Mission régionale d'autorité environnementale

Avis délibéré en date du 12 décembre 2019 de la Mission régionale d'autorité environnementale d'Île-de-France sur le projet d'extension, de réaménagement, et de prolongation d'exploitation de la carrière de gypse de la butte de Cormeilles-en-Parisis (95)

Synthèse de l'avis

Illustration 5: Plan et caractéristiques des carrières aérienne et souterraines (p. 25)

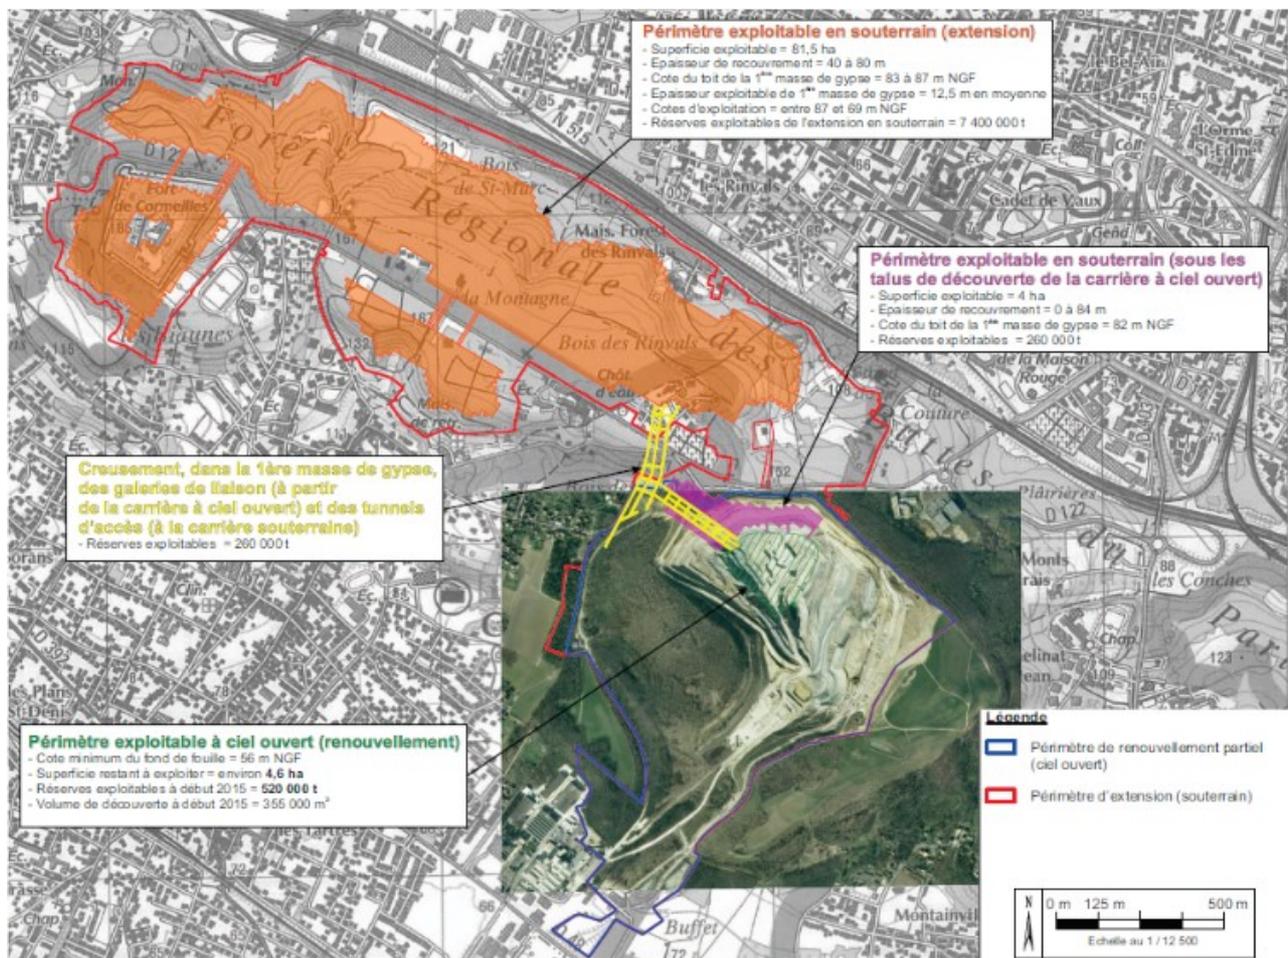
Alors que les gisements de gypse dans la carrière autorisée à ciel ouvert ne permettaient une extraction que jusqu'en 2018, la demande conduit à prolonger l'extraction (notamment avec la création de la carrière souterraine) jusqu'en 2043, soit sur 25 années supplémentaires. Le rythme d'extraction ne sera pas sensiblement modifié, assurant le fonctionnement de l'usine.

Illustration 6: Modification de la durée et du rythme de remblaiement (source : DRIEE)

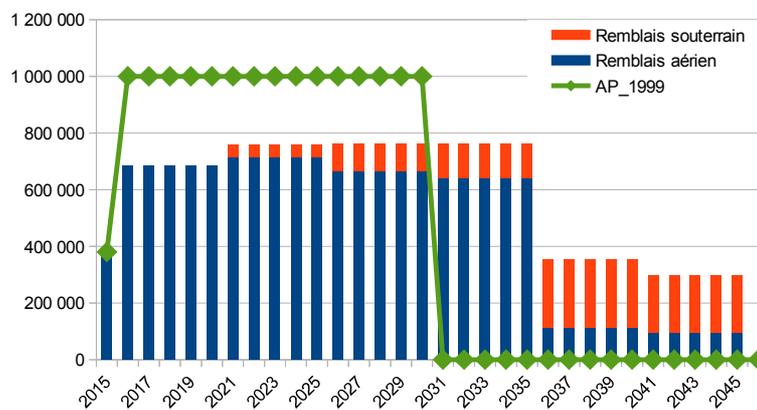
Pour la MRAe, le projet conduira à :

- augmenter d'environ 4 millions de m³ le volume total de remblais à apporter sur le site à compter de 2016 ;
- diminuer le rythme de remblaiement annuel d'environ un tiers par rapport à ce que prévoyait l'arrêté de 1999, tout en le doublant quasiment (entre 2021 et 2035) par rapport au rythme de remblaiement de 2015 (illustration n°6) ;
- retarder d'environ 15 ans l'échéance de remblaiement définitif et d'autant l'échéance de la remise en état puis de l'ouverture complète au public du site.

Illustration 9: accès nord et aménagements routiers (avant-projet sommaire) (mémoire technique, p. 34)

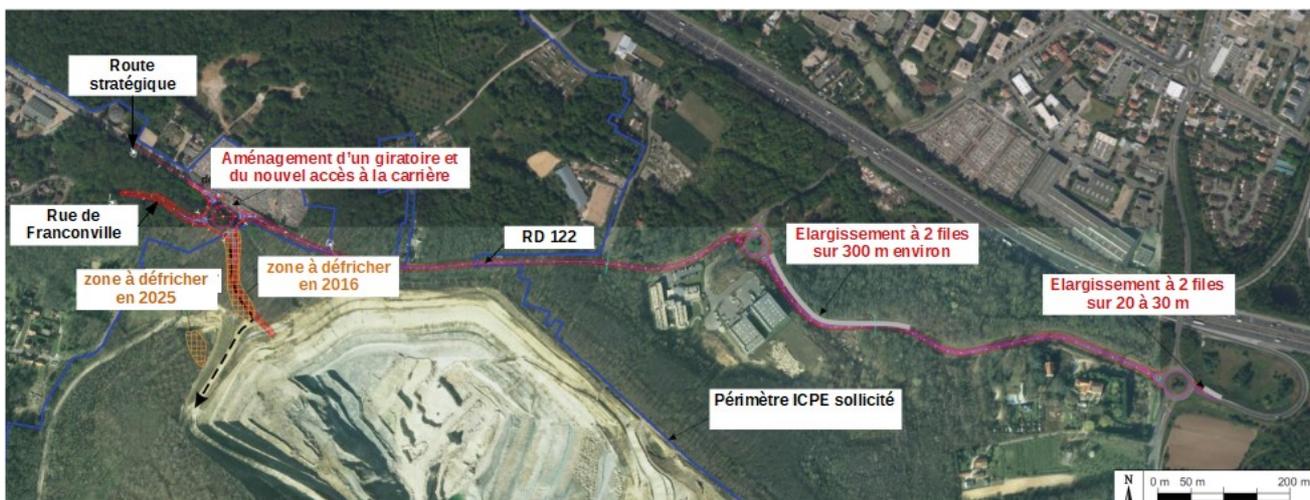
Or la MRAe constate que

La MRAe recommande :

Illustration 10: Historique de la remise en état de la carrière à ciel ouvert (p. 439)

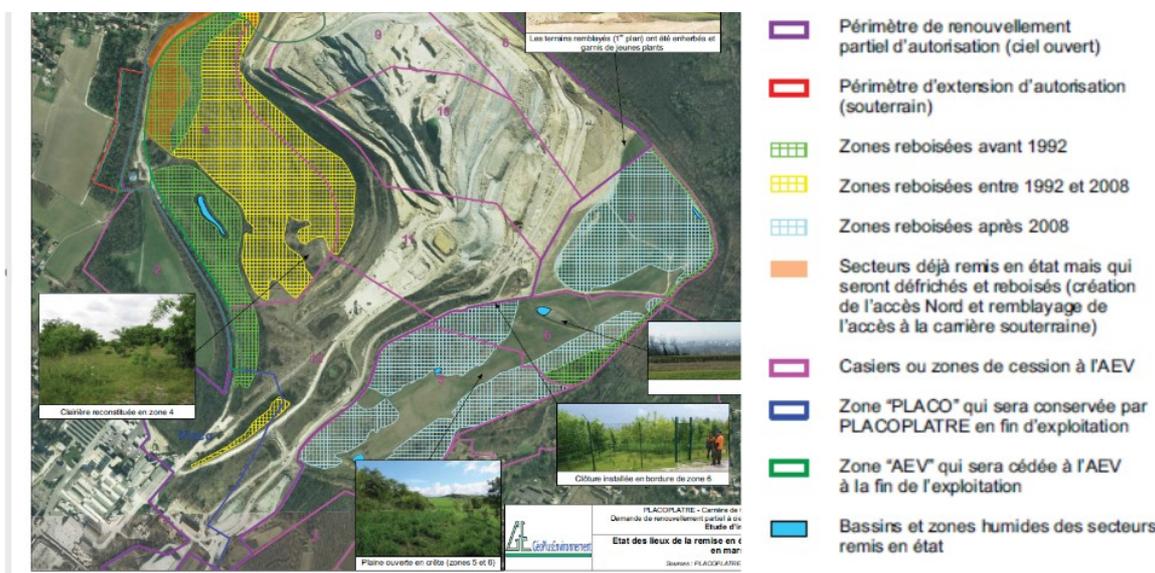
Pour la MRAe, il convient de joindre à l'étude d'impact le programme de remise en état élaboré lors de la demande d'autorisation de 1999, en vue notamment de préciser les échéances prévues initialement et d'apprécier les modifications qui seront apportées à ce programme.

Il en va de même du programme de reboisement du site prescrit par l'autorisation ministérielle délivrée le 10 décembre 1991.

Illustration 11: Projet de parc (mémoire technique, p. 57)

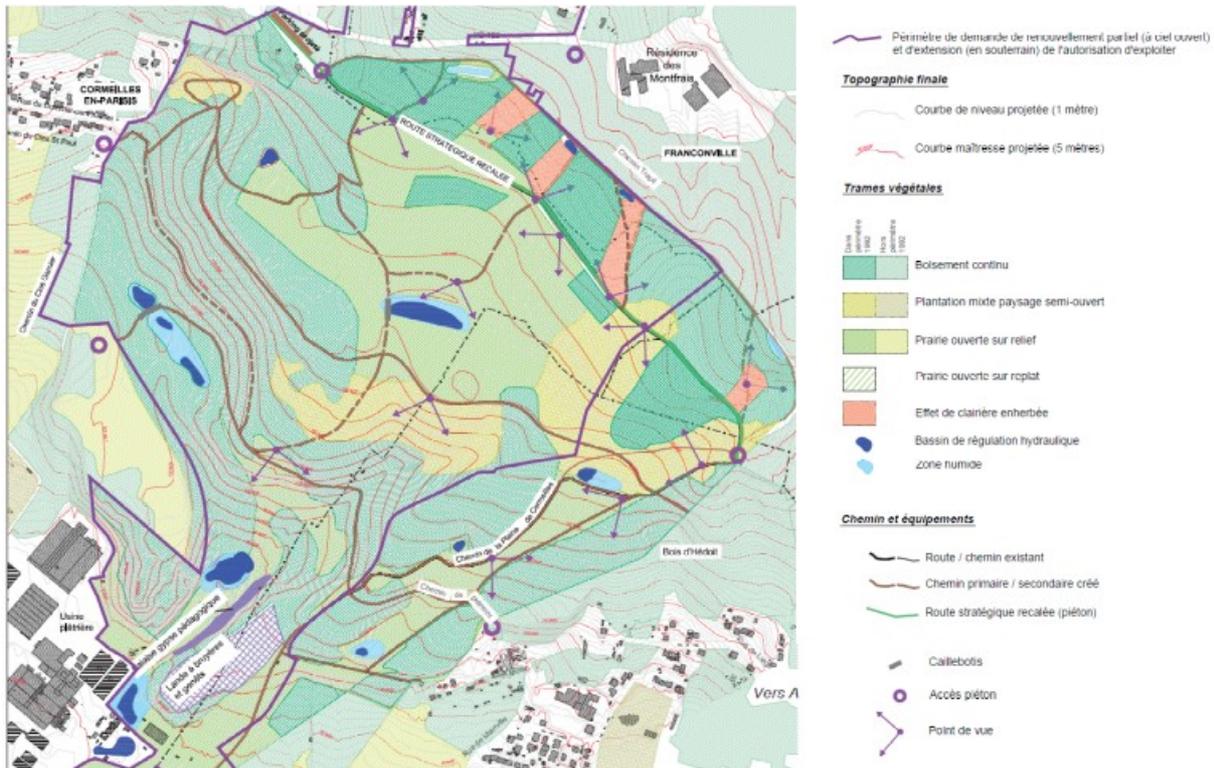
La demande d'autorisation porte également sur la modification du modelé final¹⁶, et la configuration des espaces naturels (figure 19 c du mémoire technique, p. 57) tels qu'ils sont prescrits par l'arrêté de 1999. Ces

La MRAe recommande de :

- **joindre le programme de remise en état du site prescrit par l'autorisation ICPE de 1999 et l'autorisation de défrichement de 1991 ;**
- **préciser les modalités et le calendrier de remise en état, réaménagement et cession à l'AEV de l'ensemble de l'emprise de la carrière à ciel ouvert et des infrastructures**
- **comparer le modelé final proposé avec celui prescrit en 1999.**

Illustration 12: Accès actuel et futur à la carrière et desserte interne (p. 21)

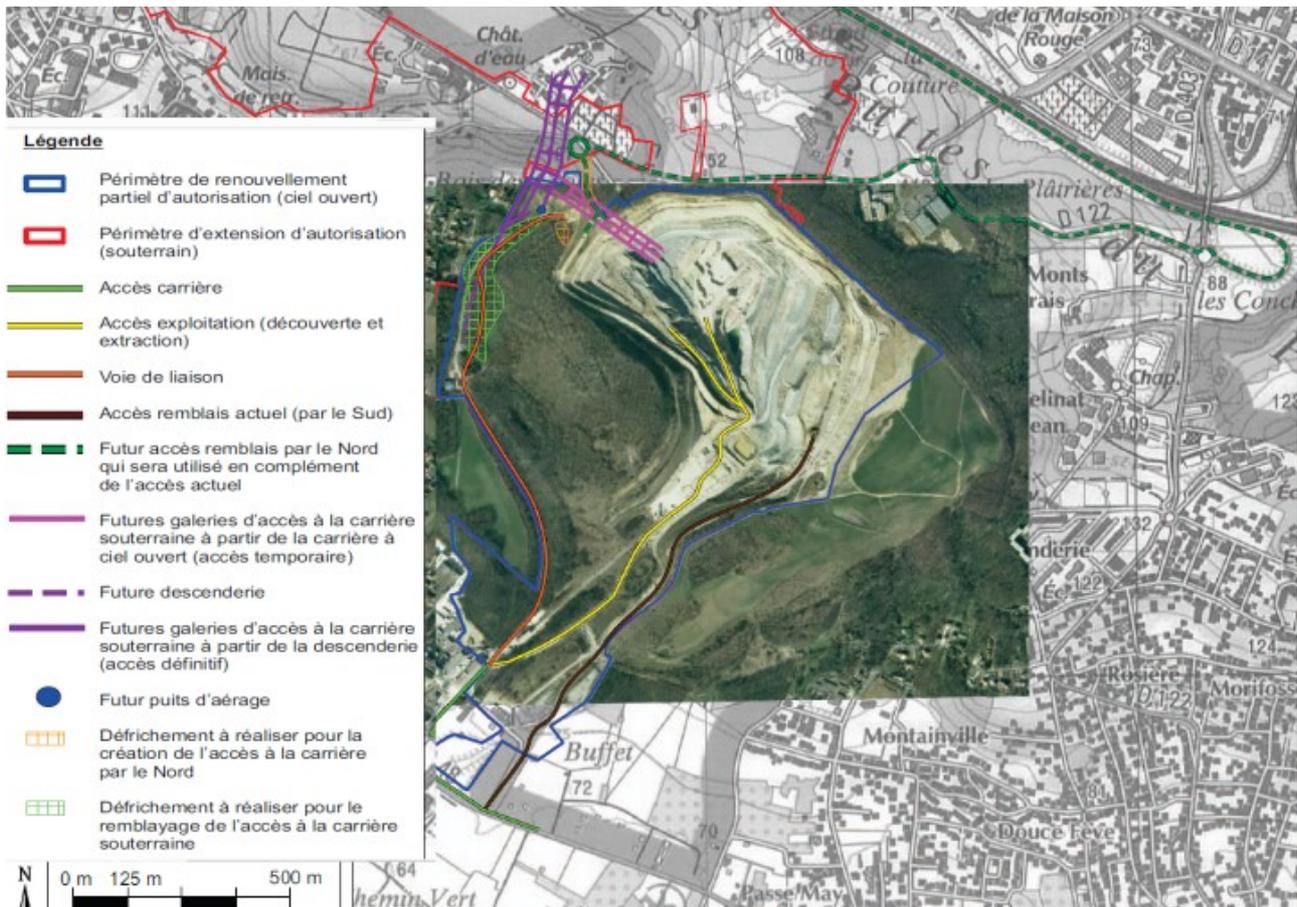
Par ailleurs, comme indiqué ci-avant, le projet de réaliser un accès direct à l'autoroute A15 par création d'une bretelle d'accès depuis le giratoire de la RD122 à Sannois n'est pas évoqué.

Illustration 17: Itinéraires des poids lourds à l'état initial, 2013 (p. 249)

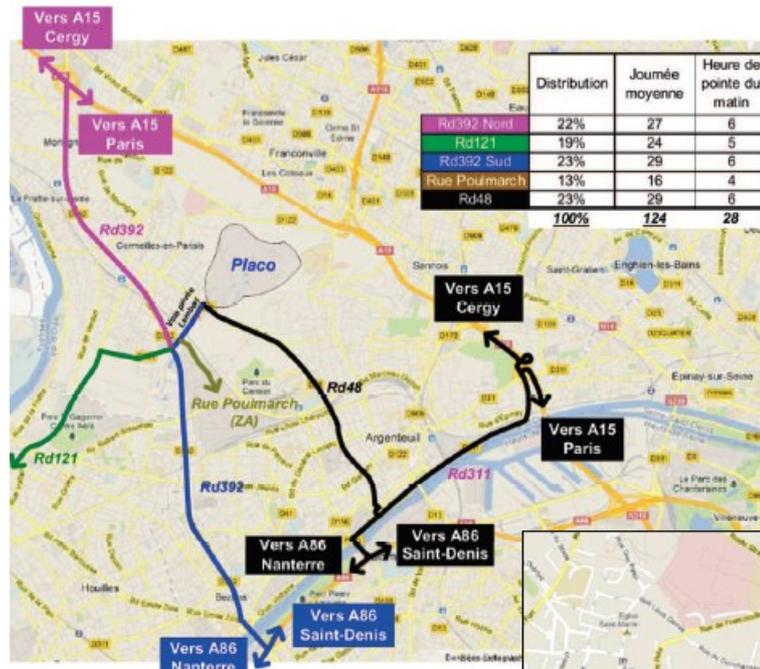
Pour la MRAe, la nouvelle demande d'autorisation en modifiant les flux annuels de matériaux de remblais acheminés sur le site aura pour conséquence d'une part de réduire le trafic routier journalier des camions dès 2016 (cette baisse culminant alors à environ 25%), et d'autre part de prolonger ce trafic durant quinzaine d'années supplémentaires. Le trafic s'élèverait entre 2016 et 2020, à 446 passages de camions chaque jour (496 entre 2021 et 2035, 234 entre 2036 et 2040, 198 entre 2041 et 2045) (p. 255).

Le projet ayant vocation à accueillir des remblais issus de chantiers du Grand Paris, dont les chantiers ont démarré après 2011, il convient pour la MRAe d'actualiser la zone d'étude du trafic routier des camions et le kilométrage parcouru.

Par ailleurs, les camions évacuant les produits de l'usine ne sont pas pris en compte dans cette situation future alors qu'ils le sont dans les mesures de trafic de 2015.

Enfin, l'étude d'impact ne compare pas le kilométrage total des poids lourds qui serait parcouru entre 2016 et 2045 (cas du projet) avec celui découlant du respect de l'arrêté de 1999 (entre 2016 et 2029). Or cette comparaison apparaît utile pour présenter les incidences du projet par rapport à la situation qui aurait prévalu avec la poursuite de l'application de l'arrêté de 1999.

Illustration 21: Émissions de polluants par les camions et selon les communes (p. 356 quater)

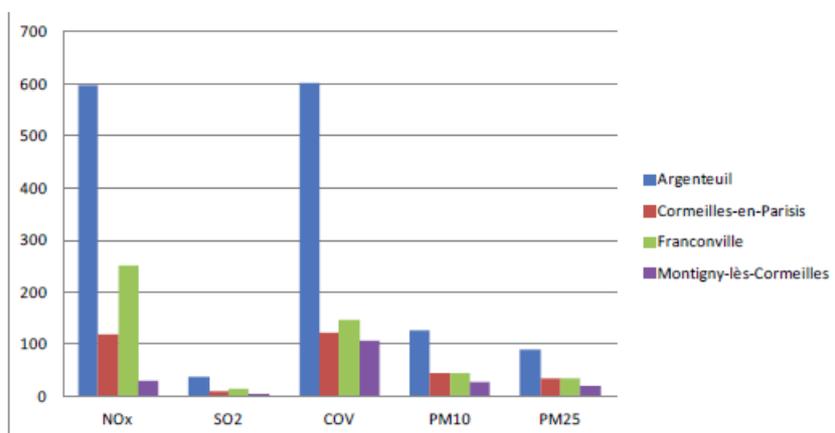
Les émissions des engins de chantier (chargeurs, pelles, etc.) sont estimées p. 269 à 271. Il s'agit notamment de gaz de combustion (CO₂, SO₂, NO_x, CO, COV, CH₄) et de particules fines. La MRAe relève que ces émissions, qui varieront approximativement du simple au double entre l'état initial (2015) et le projet, sont environ 5 à 10 fois supérieures à celles émises par le trafic des camions.

Le trafic routier des camions étant lui-même significatif, la MRAe estime que les émissions polluantes seront élevées dans leur ensemble.
